**AVIS RELATIF À LA PROTECTION
CONTRE LES EVENTUELS EFFETS NOCIFS ET NUISANCES
PROVOQUÉS PAR LES RAYONNEMENTS NON IONISANTS
GÉNÉRÉS PAR DES ANTENNES ÉMETTRICES STATIONNAIRES**

Commune : MOUSCRON - Exploitant : PROXIMUS

Référence exploitant : 56MME_01

Rapport n° 4987 / 2023

Figure 1 : Vue en plan des lieux de séjour et des points de contrôle

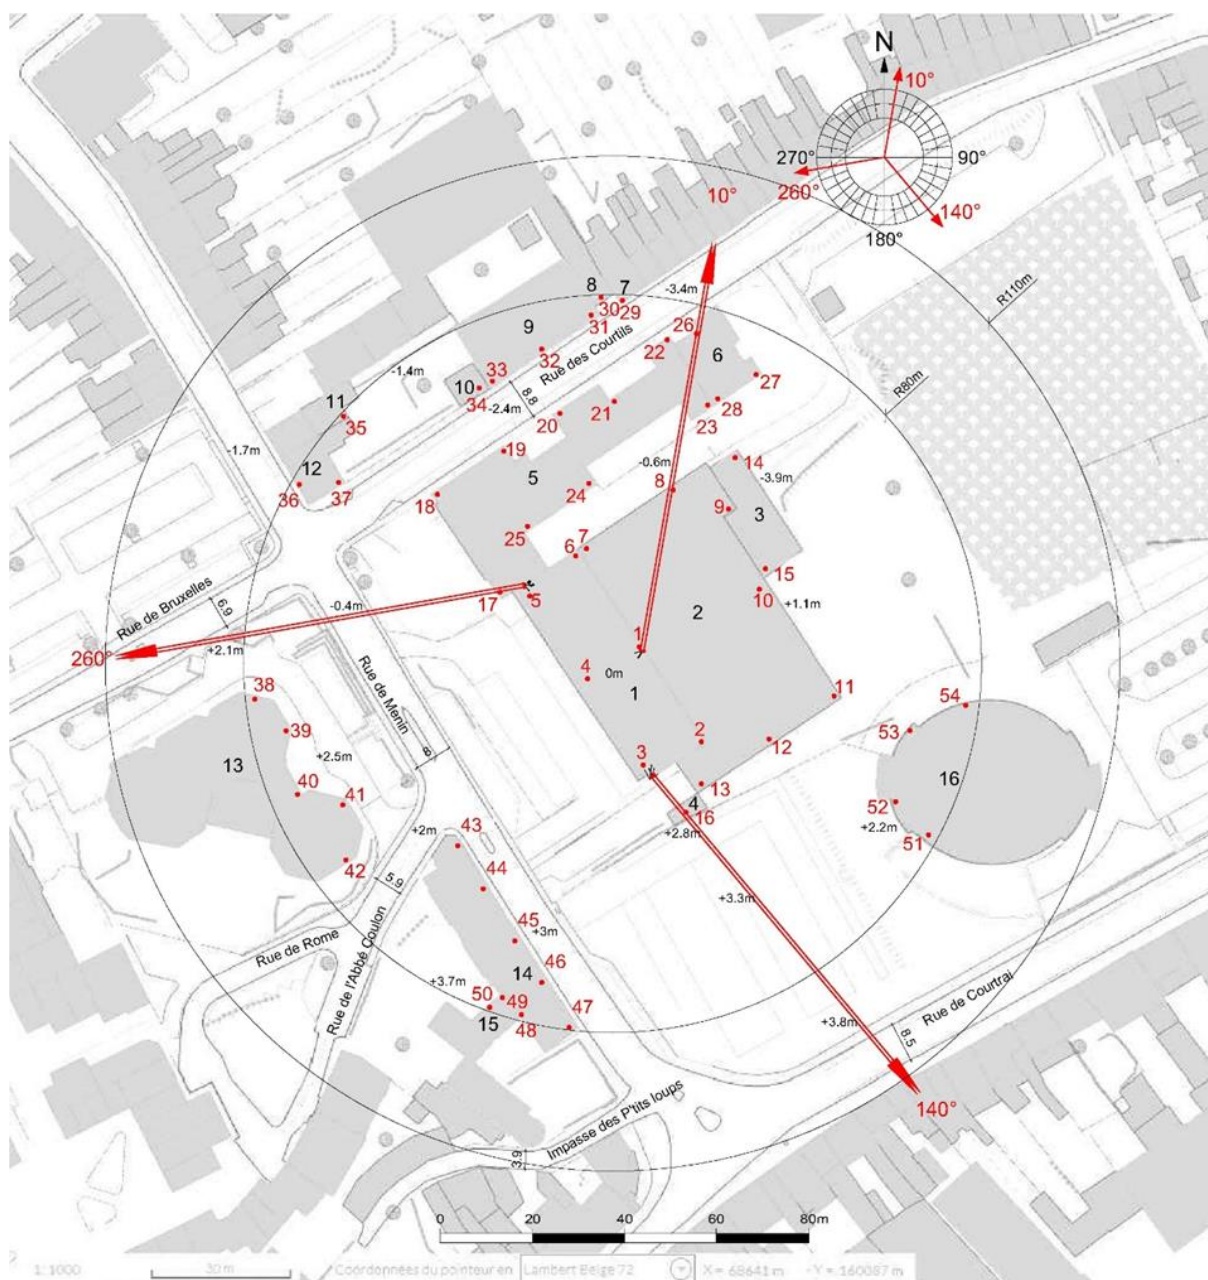
Les fréquences d'émission, la puissance rayonnée par chacune des antennes et leur gain permettent de déterminer le rayon de la zone à analyser. Tout dépassement de la limite par installation est exclu en dehors de cette zone. Le tableau 2 reprend les 35 LS² pour lesquels l'indice d'exposition est le plus élevé. Les différentes colonnes indiquent :

- le numéro du point de contrôle repris sur un des plans de la figure 1;
- le numéro du LS dans lequel se trouve le point de contrôle de la 1^{ère} colonne ;
- l'atténuation d'obstacle prise en compte pour le calcul de l'indice d'exposition dans le LS ;
- le résultat du calcul de l'indice d'exposition.

En ce qui concerne les antennes de l'installation mentionnées dans le tableau 1, la distance maximale à laquelle la limite pourrait être atteinte, à l'extérieur, est égale à 109,9 m. S'il n'y a pas de LS à une distance inférieure, les antennes respectent forcément la limite d'immission.

Dans le cas des LS situés à l'intérieur des bâtiments, une atténuation d'obstacle est prise en compte et il en résulte que la distance maximale à laquelle la limite pourrait être atteinte se réduit à 77,8 m.

Figure 2 : Vue en plan des installations d'antennes dans un rayon de 300 mètres autour de l'installation faisant l'objet de la demande d'avis

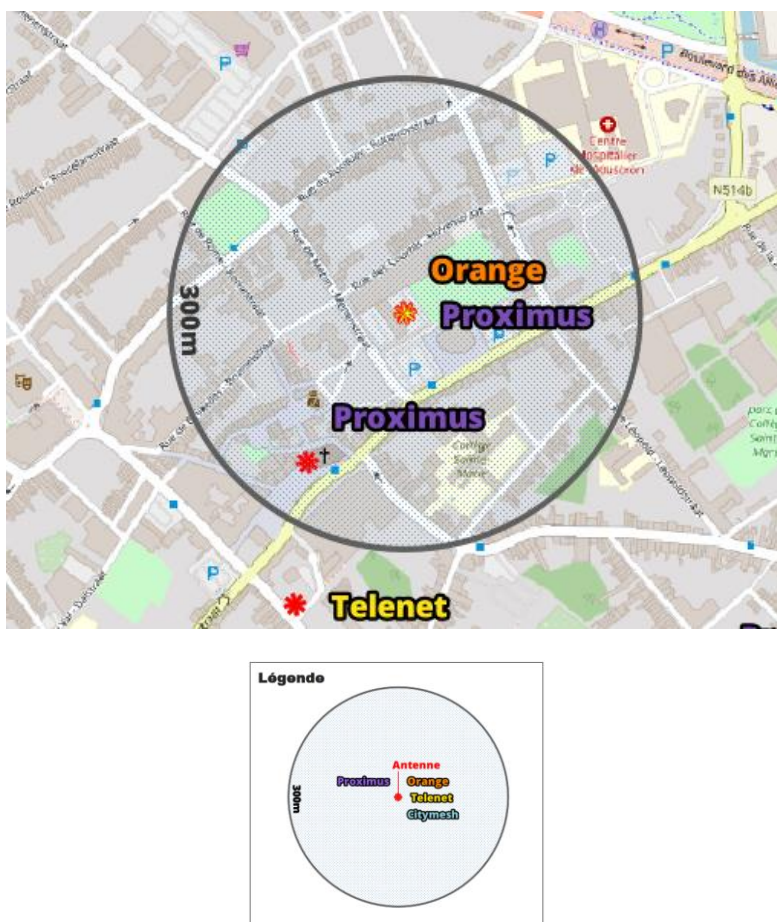
Le plan en projection verticale de la figure 2 indique la localisation des antennes actives éventuelles visées par le décret et situées dans un rayon de 300 mètres autour de l'installation référencée dans le paragraphe 2. Les données de localisation de ces antennes et les avis correspondant sont accessibles via le cadastre en ligne des antennes émettrices stationnaires⁶.

Compte tenu du nombre d'installations localisées dans la figure 2, il apparaît que l'intensité du rayonnement électromagnétique généré, dans les lieux de séjour situés à proximité de l'installation référencée dans le paragraphe 2, par l'ensemble des antennes émettrices stationnaires de l'ensemble des exploitants du même site d'antennes émettrices stationnaires respecte la limite fixée à l'article 4, § 2 du décret.
